Avis délibéré
de la Mission régionale d'autorité environnementale
Provence-Alpes-Côte d'Azur

sur le projet immobilier sur le site d'Air France, à Valbonne
Sophia Antipolis (06) - permis de construire et défrichement

N° MRAe
2022APPACA53/3192-3222

Figure 3: Localisation de la zone de compensation (Couleur hachurée rose ; source: Etude d'impact)

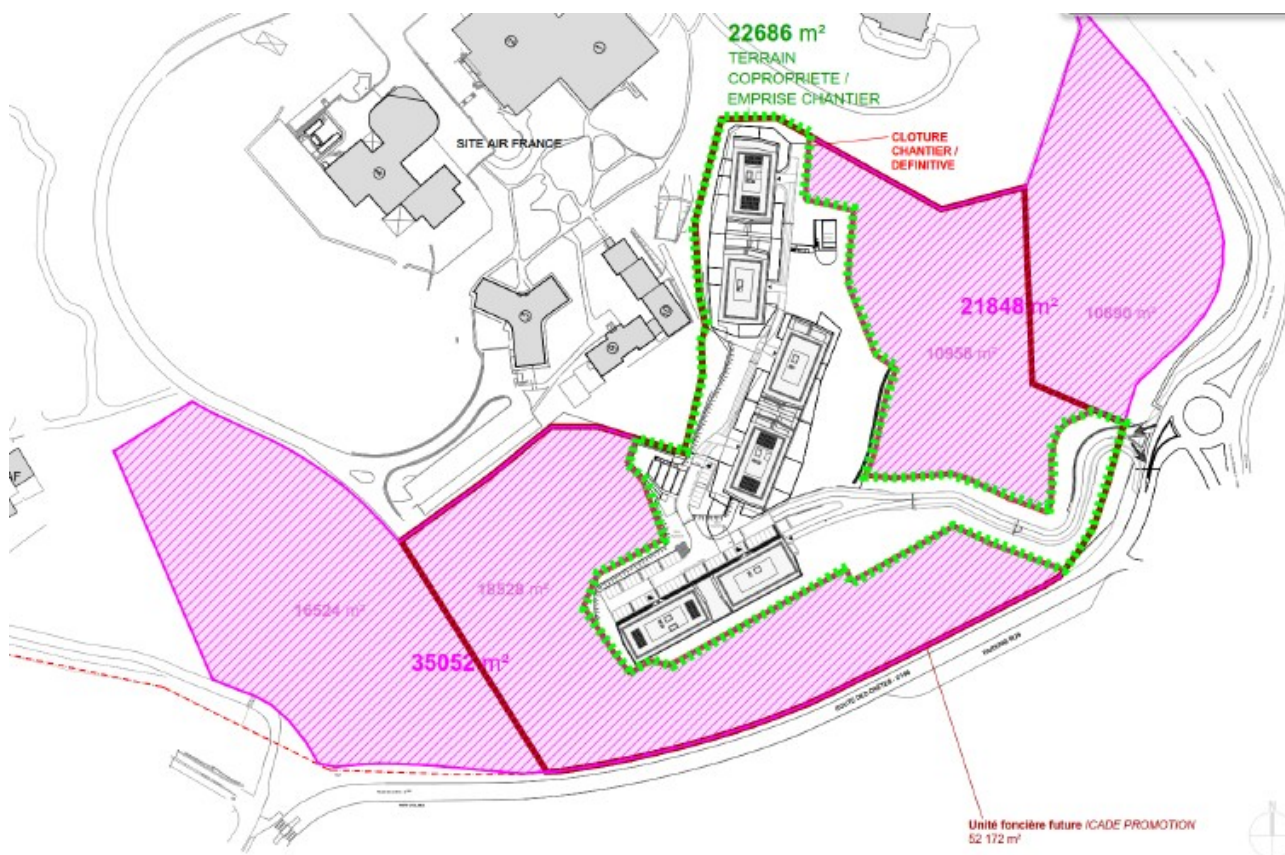
Sur les 2,2 ha d'emprise du projet d'aménagement, environ 1,7 ha concernent les pelouses xériques dans lesquelles évolue une communauté importante d'orchidées patrimoniales. Cette surface perdue sera, selon le dossier, compensée à hauteur de 5,6 ha pour partie au sein de la copropriété (29 486 m²) et pour partie dans la propriété d'Air France (27 414 m²), au droit immédiat du projet. Selon le dossier, le projet prévoit le déplacement de la flore patrimoniale vers la zone de compensation créée, qui sera clôturée et son accès interdit sauf intervention spécifique. Un suivi de la mise en œuvre de cette mesure sera effectué par un écologue dans le cadre du suivi du chantier (A3).

Pour la MRAe, cette mesure compensatoire proposée correspond à la gestion de milieux déjà en partie fonctionnels puisque comportant des espèces protégées en grand nombre. Elle présente donc un gain plutôt faible, et ne permet pas en l'état de compenser à fonctionnalités équivalentes les pertes engendrées par le projet.

De surcroît, au vu des insuffisances de l'étude d'impact sur la restitution des enjeux, l'évaluation des impacts bruts et résiduels, et les lacunes inhérentes à cette mesure (quantification de la plus-value écologique attendue notamment, reportée à la mesure A5 « élaboration d'un plan de gestion »), son efficacité à compenser les impacts du projets ne peut être évaluée.

In fine, pour la MRAe, les mesures proposées ne sont pas suffisantes pour garantir l'absence de pertes nettes en biodiversité : le projet, dans son dimensionnement actuel, nécessite donc la mise en œuvre

de mesures de mesures de compensation supplémentaires, y compris, le cas échéant pour les zones humides.

La MRAe recommande de revoir substantiellement les mesures de compensation du projet, au regard d'une reprise de l'évaluation des impacts résiduels, afin de garantir l'absence de pertes nettes de biodiversité.
